03/ESC/RB/06/2023

WYJAŚNIENIE treści SWZ i ZMIANA treści SWZ

Dotyczy: postępowania o udzielenie zamówienia publicznego prowadzonego w trybie przetargu nieograniczonego, na podstawie art. 132 ustawy Prawo zamówień publicznych, na pn. Przebudowa systemu ciepłowniczego miasta Ozimek poprzez zabudowę wysokosprawnej kogeneracji i dostosowanie do warunków systemu efektywnego, Zadanie częściowe nr 1 - zabudowa układu wysokosprawnej kogeneracji z zastosowaniem silnika spalinowego gazowego – kotłownia gazowa Plac Wolności 8 w Ozimku.

Pytanie 10

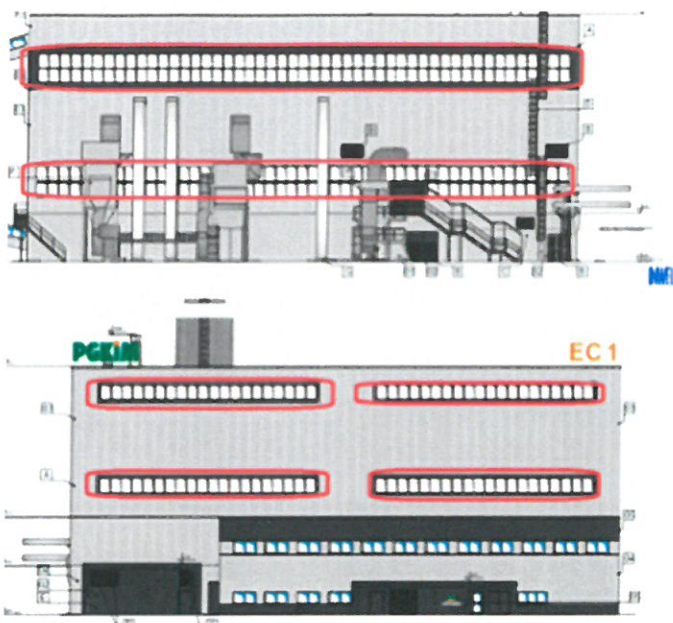
"Odnosnie okien O2. Są opisane jako uchylno-rozwierane. Patrząc na elewację (i ilość) wychodzi, że okna wchodzi w skład pasm okiennych. Pytanie czy na pewno każda kwatery ma być otwierana ? W większości hal w takich miejscach są kwatery stałe. Więc proszę o określenie czy: a) wszystkie okna mają być otwierane, b) wszystkie zamknięte, c) proszę o podanie ile % okien w paśmie ma być otwieralna

W budynku minimum 25% okien powinno być uchylno-rozwieralne. Uszczegółowiony rysunek stolarki (A-17) dołącza się do niniejszego pisma.

Zamawiający załącza rysunek w folderze w załączniku do odpowiedzi (Wniosek 27, pytanie nr 10).
